**Oggetto: ID-VIP:8743 – Valutazione di impatto ambientale del progetto agrivoltaico denominato Pantalla da realizzare nei Comuni di Tuscania e Arlena di Castro (AV).  
Controdeduzioni alle osservazioni del pubblico e ai pareri pervenuti**

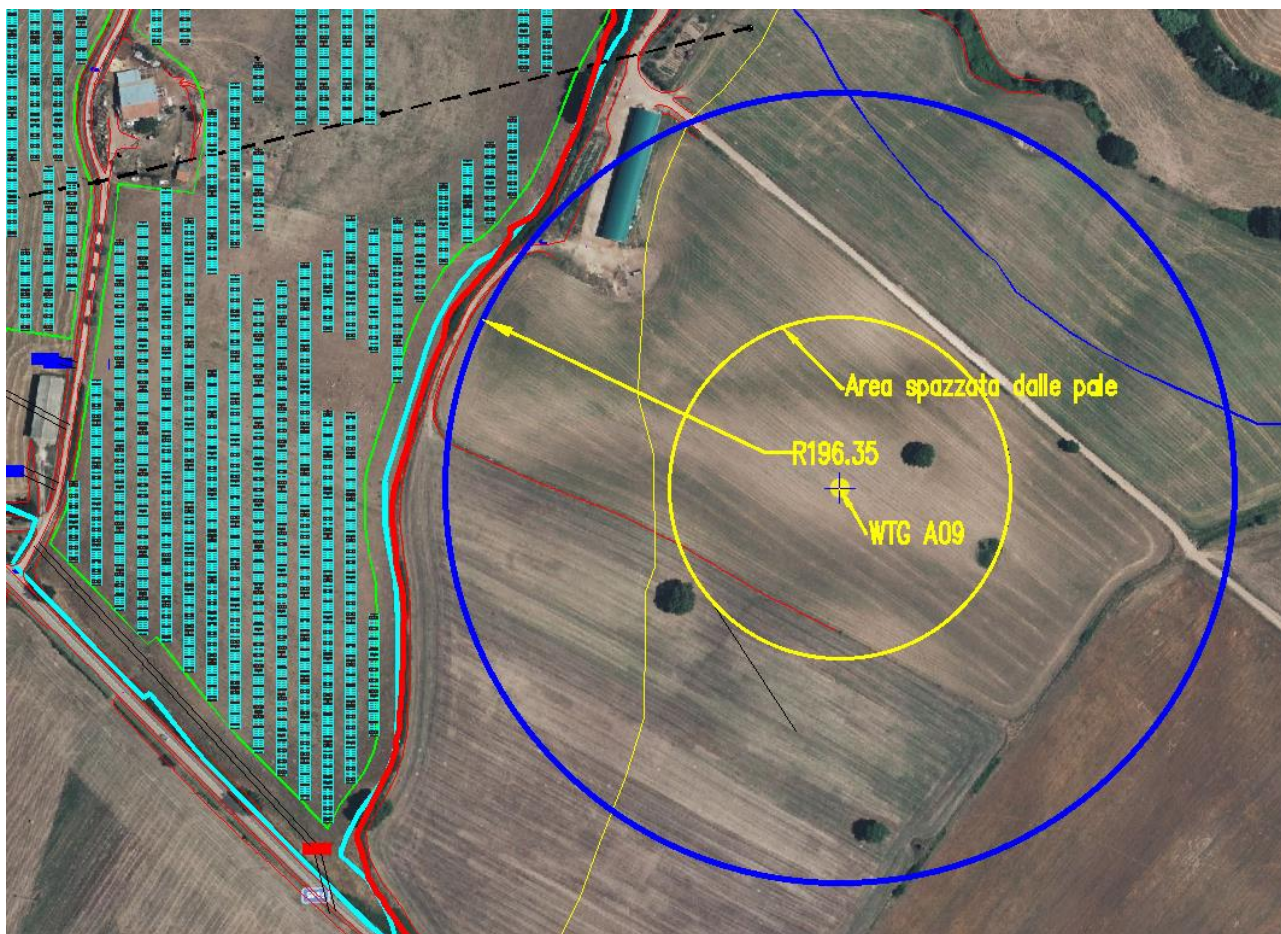
WPD San Giuliano Srl	<p>«Si ha un'interferenza indiretta, che comporta ombreggiamento da parte della [WPD] ai danni di [Pantalla Solar]; l'area di impianto agrivoltaico denominata "Pantalla" si trova a 193 m dall'aerogeneratore A09.</p> <p>Inoltre, si evidenziano la mancanza delle distanze di sicurezza per ribaltamento e rottura pale sempre dal medesimo aerogeneratore» (pagg. 4/5)</p>
----------------------	--

Lo SIA del progetto Pantalla segnala l'esistenza del progetto eolico di WPD San Giuliano S.r.l. (vd. pag. 89) e la Società ha ovviamente verificato la compatibilità del proprio progetto agrivoltaico con le turbine eoliche.

È evidente che WPD ha erroneamente calcolato la distanza tra la turbina A09 e il perimetro dell'area agricola nella disponibilità della Scrivente, anziché tra la turbina e i pannelli FTV (che sono ovviamente arretrati rispetto al confine).

La planimetria che segue dimostra che tutti i moduli sono localizzati a una distanza maggiore di 196 metri dall'aerogeneratore A09.

Peraltro, l'eventuale ombreggiamento causato dalla turbina A09 di WPD sarà estremamente limitato e dunque influente ai fini della producibilità energetica dell'impianto agrivoltaico.
